VYSVĚTLENÍ ZADÁVACÍ DOKUMENTACE XII.

| 1.1. Název veřejné zakázky: | Výstavba vědeckovýzkumného centra „LERCO“ |
| Název: | Ostravská univerzita |

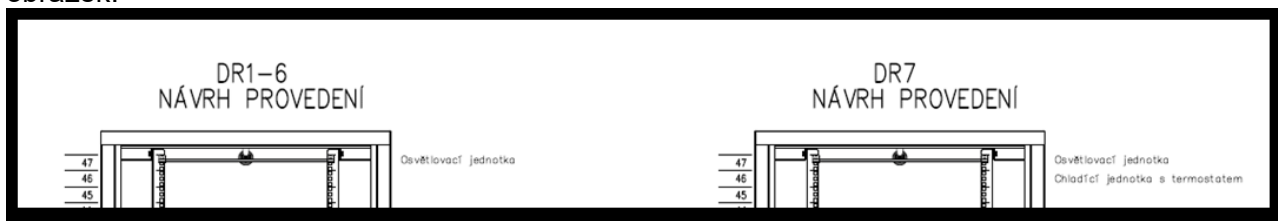
V ZD část SO09 – Fotovoltaické panely jsou uvedeny rozdílné požadavky mezi PD a VV a to části týkající se výkonu panelů (např. VV- 360 W k PD 450W).

Žádáme zadavatele o informaci, zda máme ocenit část Fotovoltaiky dle PD, nebo zda zadavatel přistoupí k revizi VV. (riziko výroba- dopřesnění zadání).

Zadavatel uvádí, že parametry platí dle projektové dokumentace. Výkaz výměr byl upraven.

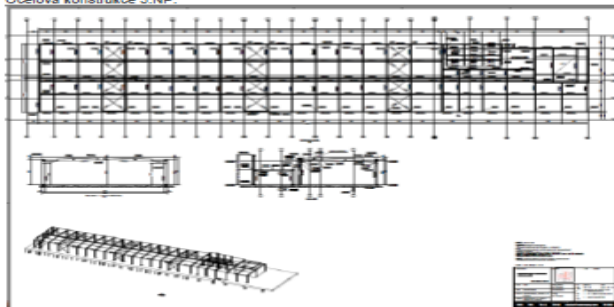
Zadavatel ve vysvětlení ZD č. 10 avizoval změny ve výkaze výměr, které však nebyly provedeny. Jedná se o odpověď na dotaz č. 4, viz níže:

Zadavatel upravil výkaz výměr dle doplněného výpisu prvků. V rámci kontroly také upravil výměru navazující předstěny S8.

Žádáme o prověření a doplnění.

Zadavatel uvádí, že byly upraveny položky číslo 83, 84, 119, 138, 143, 144, 147, 148, 149 v části D.1.1-2.2 Svislé a vodorovné konstrukce a položky číslo 41 a 42 v části D.1.1-2.6 Úpravy stěn a stropů.

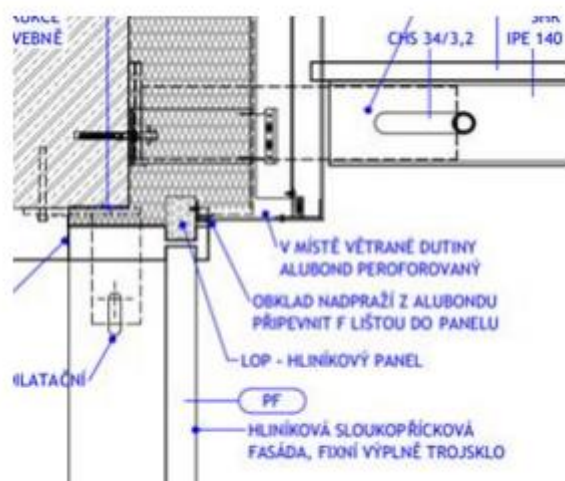
Můžete upřesnit, kde v projektové dokumentaci najdeme specifikaci pro výše uvedené položky (tak jak je uvedeno v popise pol. č.84)?

Můžete upřesnit, u které položky zadavatel upravil výkaz výměr dle doplněného výpisu prvků? Předpokládáme, že se jedná o přílohu **VYSVĚTLENÍ ZADÁVACÍ DOKUMENTACE X** – výkaz materiálu ocelové konstrukce, kde je tonáž 35.258,6 kg.

Zadavatel uvádí, že byly upraveny položky číslo 83, 84, 119, 138, 143, 144, 147, 148, 149 v části D.1.1-2.2 Svislé a vodorovné konstrukce a položky číslo 41 a 42 v části D.1.1-2.6 Úpravy stěn a stropů.
